**OK silnic III/10114 x III/00315**

**Provizorní propojení**

## Změnový list

**Díličí změna 1: Výstavba dočasné objízdny komunikace**

**C**

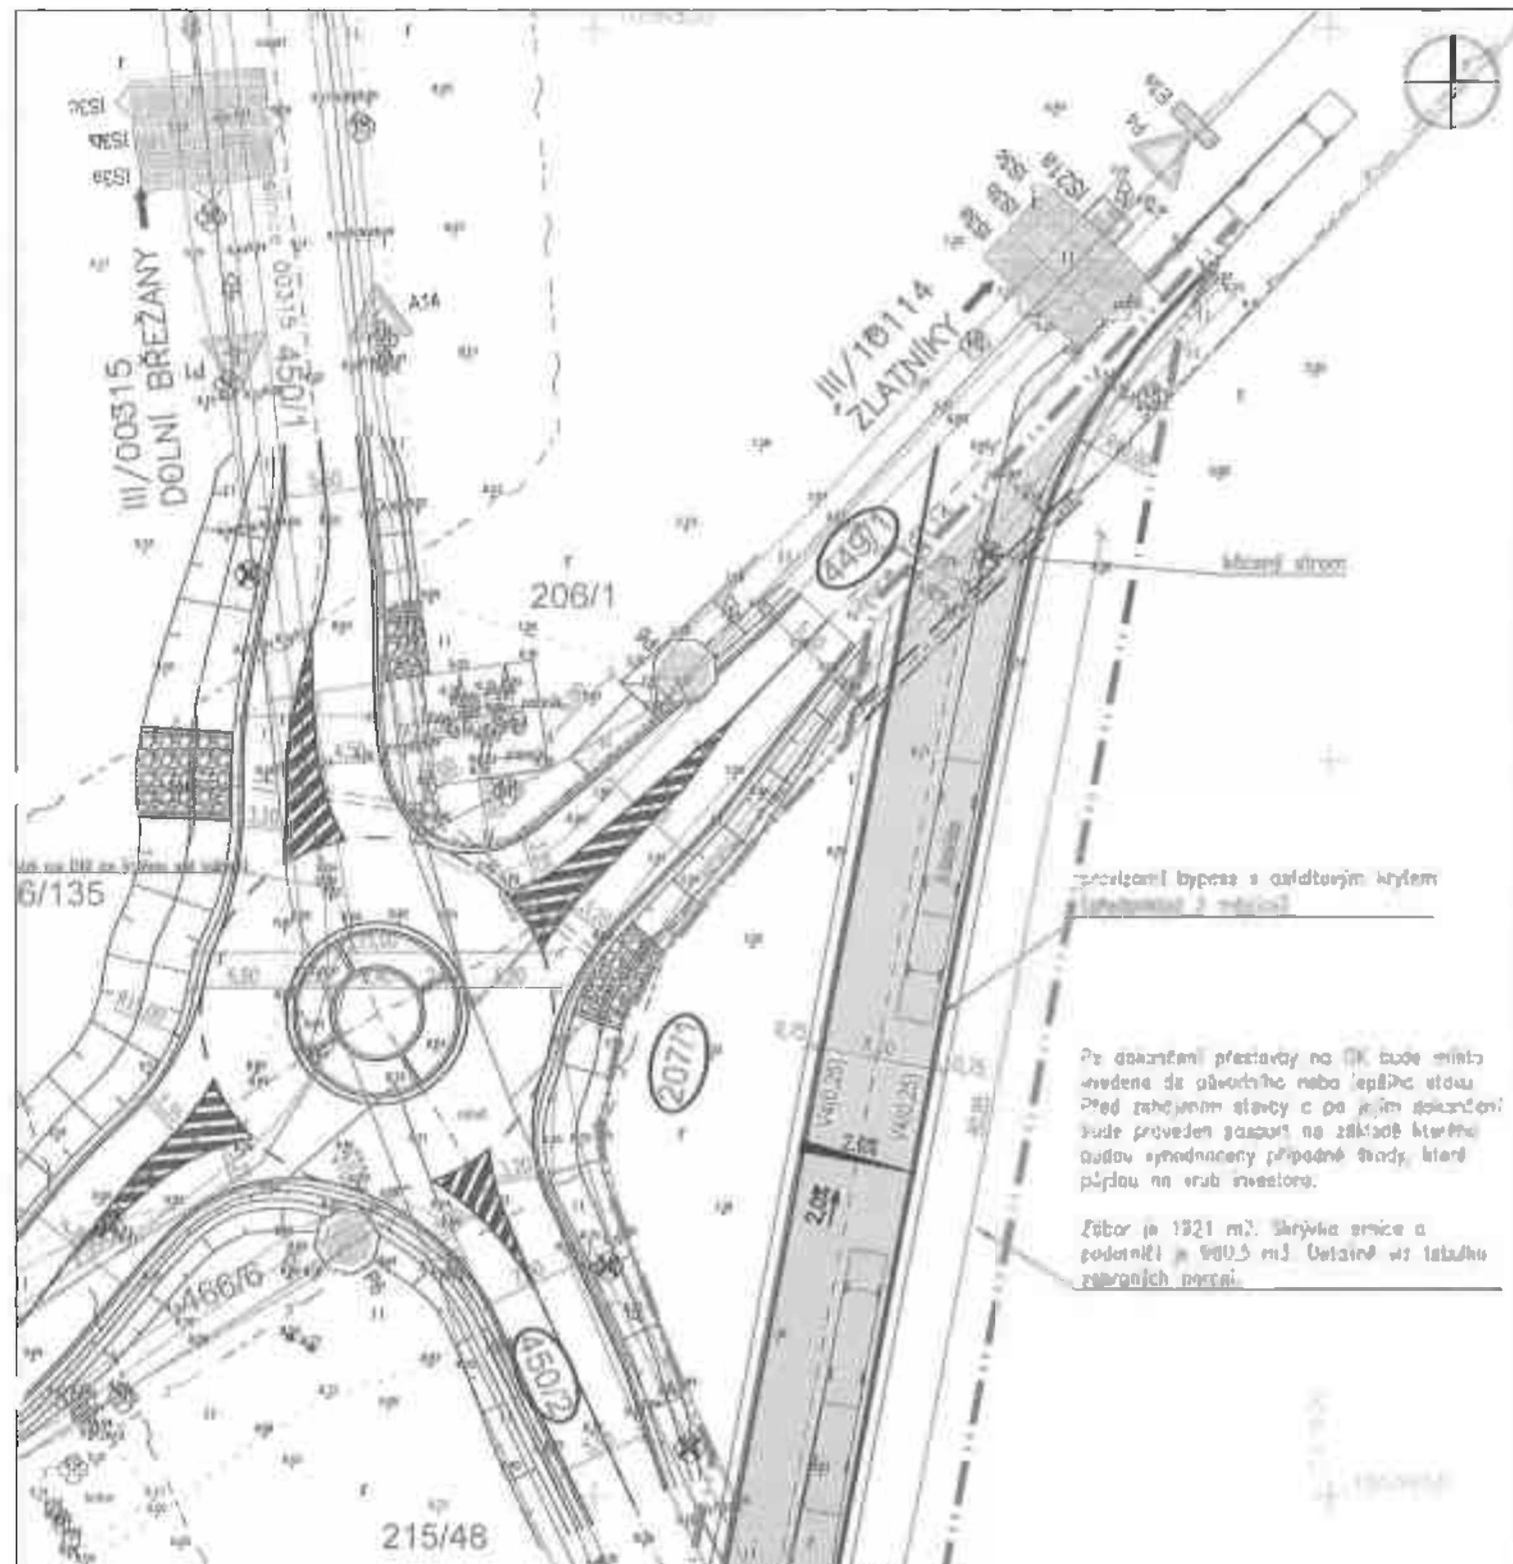
projektová bypass s odděleným krytem  
(přibližně 2 m široká)

Po dokončení přestavby na ul. bude místo  
včetně deštěvého nebo leštěného stoupu  
před zahradním stávkou c. p. s. m. dokončeno  
bude proveden pasový na základě kterého  
budou symetricky připravené stopy, které  
půjdou na úroveň stávající.
